**京都大学複合原子力科学研究所原子炉設置変更承認申請書
(臨界実験装置の変更)に関する審査の結果の案の取りまとめ(案)
—低濃縮燃料及びトリウム貯蔵庫の追加—**

令和 4 年 3 月 3 0 日
原子力規制委員会

京都大学複合原子力科学研究所原子炉設置変更承認申請書
(臨 界 実 験 装 置 の 変 更) に 関 す る 審 査 書

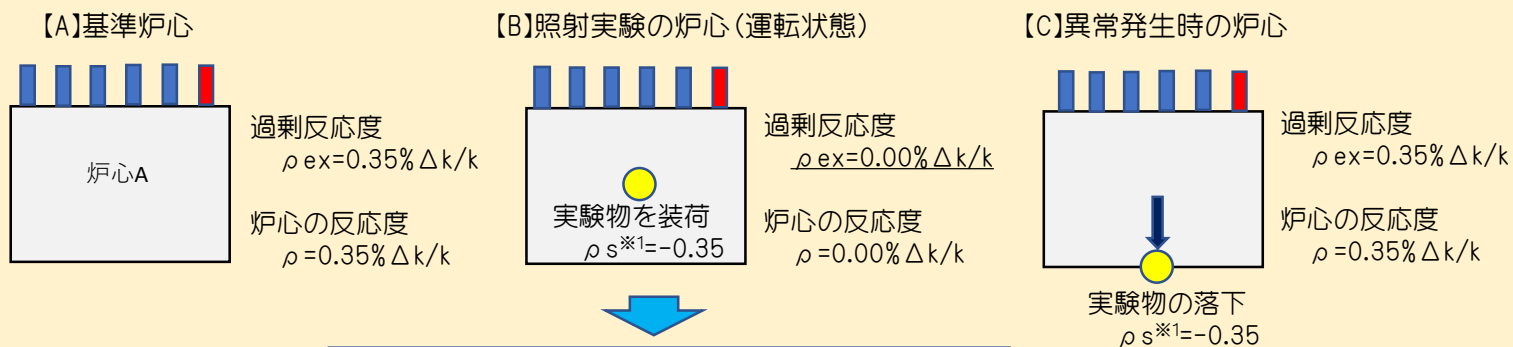
京都大学から、審査チームの考え方に理解を示しつつ、より保守的な考え方として、過剰反応度には、実験物の移動により加わる正の反応度に限らず、すべての正の反応度（軽水減速炉心における減速材温度の上昇及び挿入管の破損等による反応度等）を考慮することについて、申請書に明記する方針が示された。

なお、設計基準事故に係る事象として、京都大学が想定していた燃料誤装荷は、燃料装荷時の管理により、燃料誤装荷時の未臨界性は確保されること、及び誤装荷後に運転操作を行うことはないことから、運転に伴う動特性解析を行わないこととし、申請書添付書類十の当該部分を削除するとの説明があった。

以上から、京都大学及び審査チームにおいて過剰反応度の考え方に一致が見られたところ、京都大学は申請書に過剰反応度に係る考え方を明記するとともに、実験物の異常事象に係る解析条件としての過剰反応度を改めた解析を行い、これらに係る補正申請を令和4年2月22日及び令和4年3月14日に提出した。

実験物の異常等に係る過剰反応度の考え方(固体減速炉心)

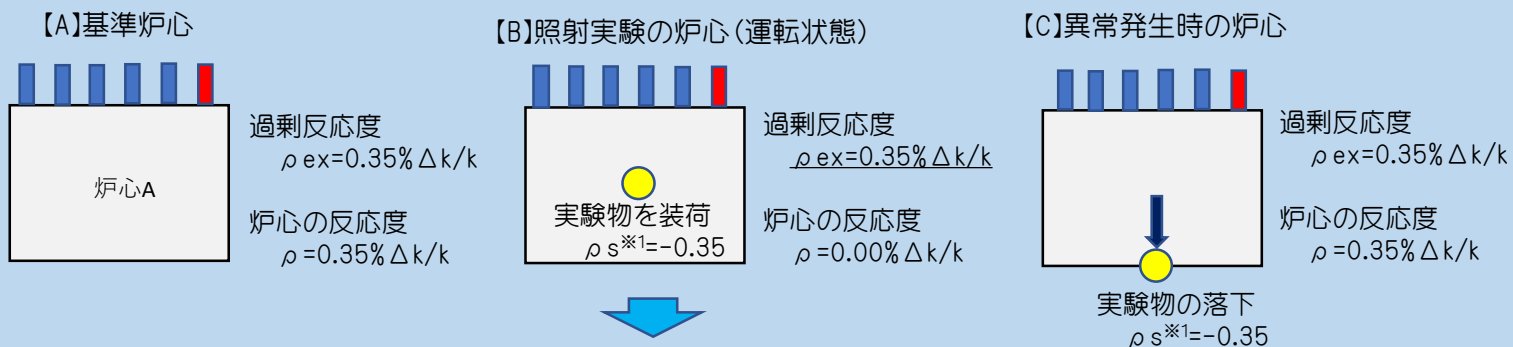
■これまでの京都大学における過剰反応度の考え方(変更前)
 炉心の過剰反応度は、実験物の異常が発生する前の臨界状態の反応度に相当するとしていた。

全制御棒の反応度抑制効果 : $1.00\% \Delta k/k^{*2}$
 スクラム時の制御棒の反応度抑制効果^{*3} : $0.66\% \Delta k/k$ → スクラム時の炉心の停止余裕 : $0.31\% \Delta k/k$

■過剰反応度に係る見解が一致した後の考え方(変更後)
 臨界状態の炉心に印加されると想定されるすべての正の反応度を加えた値を過剰反応度とした。

全制御棒の反応度抑制効果 : $1.35\% \Delta k/k^{*2}$
 スクラム時の制御棒の反応度抑制効果^{*3} : $0.90\% \Delta k/k$ → スクラム時の炉心の停止余裕 : $0.55\% \Delta k/k$

※1 実験物の反応度 (% $\Delta k/k$)
 ※2 制御棒の反応度抑制効果 = 過剰反応度 + $1.00\% \Delta k/k$
 ※3 反応度値の最も大きな制御棒一本が固着した場合 (KUCAでは、全数挿入する時の反応度抑制効果の2/3)
